WYJAŚNIENIA TREŚCI SWZ

Dotyczy: postępowania o udzielenie zamówienia sektorowego prowadzonego w trybie przetargu nieograniczonego pn. „**Budowa Miejskiej Komunalnej Oczyszczalni Ścieków w Świeciu.**”, znak sprawy: **3/2025** (dalej „**Pozostępowanie**”)

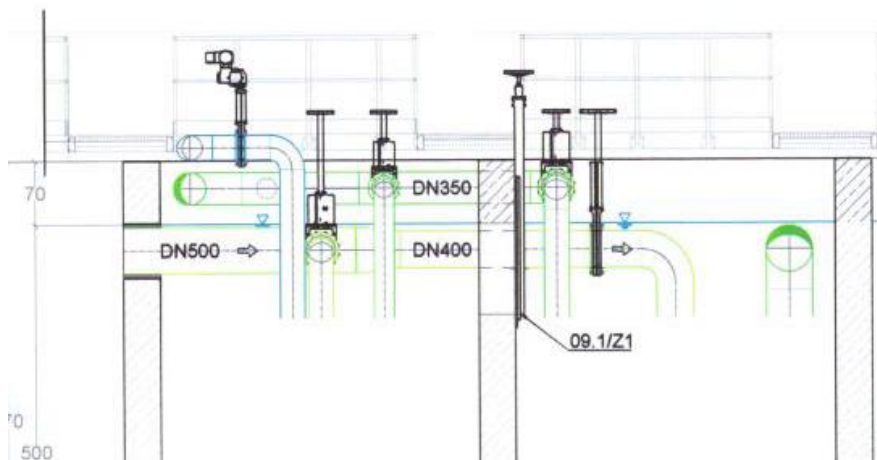
Część technologiczna - Występują rozbieżności pomiędzy ilościami z przedmiaru a rysunkami, niektóre elementy widnieją na rysunkach, natomiast w przedmiarze ich nie ma – i na odwrót.

Na podstawie takich rysunków zrobienie rzetelnej wyceny jest niemożliwe, nie jest jasno określone, które przejścia szczelne powinny zostać wliczone a które nie.

Na rysunku nie ma naniesionych podpór rurociągów, natomiast w przedmiarze są one wymienione. Nie ma szczegółowych informacji na temat elementów składowych podpór.

Zamawiający wyjaśnia, że wszystkie przejścia rurociągami przez ściany obiektów technologicznych wykonać jako przejścia szczelne za pomocą łańcuchów uszczelniających ze stali kwasoodpornej 0H18N9T, zgodnie z wytycznymi producenta.

Podpory pod rurociągi i urządzenia wykonać jako systemowe ze stali kwasoodpornej AISI316L (Zamawiający dopuszcza zastosowanie podpór ze stali 304 wyłącznie w miejscach „suchych” – tam gdzie nie ma bezpośredniego kontaktu ze ściekami lub osadem.

Podpory stosować w miejscu zmiany kierunków rurociągów bądź w pobliżu zmiany a także na odcinkach prostych w odległościach nie większych niż 8 m.
